改善箇所説明図(その①、②)

基準不適合発生箇所①

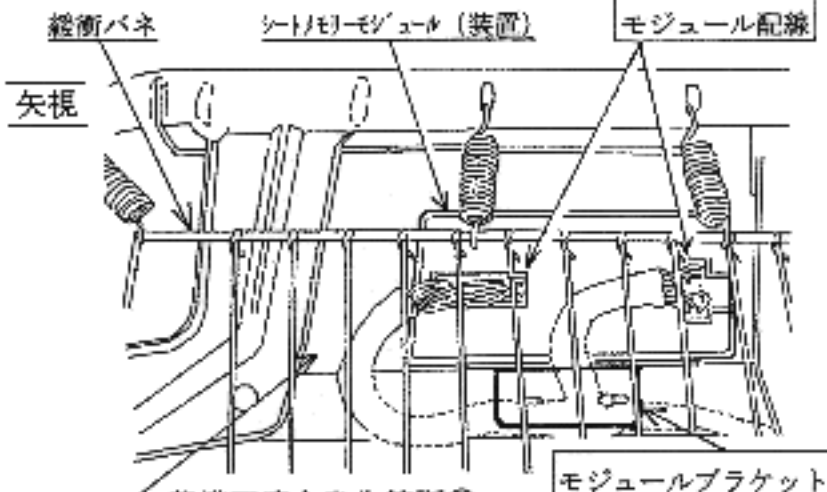
前照灯のレンズを固定するための接着剤が不適切なため、点灯時の熱、車両の振動等によりレンズが脱落し、焦点が定まらなくなり視界を低下させるおそれがある。

全車両、前照灯を左右とも対策品と交換する。

識別：前照灯の本体上面に白又は黄色ペイントを塗布する。

基準不適合発生箇所②

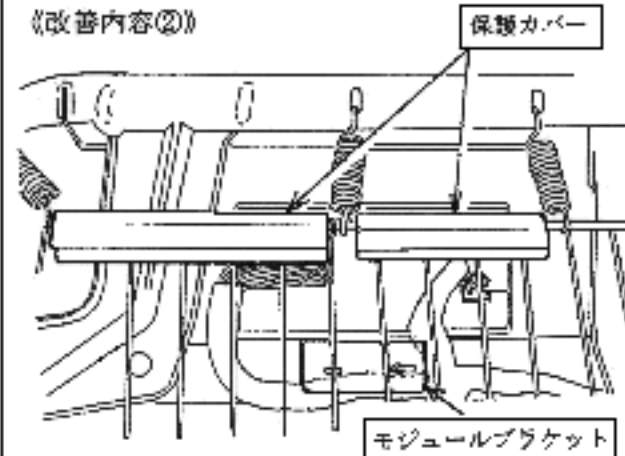
シートメモリーモジュール(装置)の配線取付位置が不適切なため、当該配線が縦衝バネとモジュールとの間に挟まれて被覆が損傷するものがあり、最悪の場合、配線が短絡し火災に繋がるおそれがある。

全車両、縦衝バネに保護カバーを取付け、当該モジュールのブラケットを交換して取付位置を変更するとともに配線が損傷している場合は、修正する。
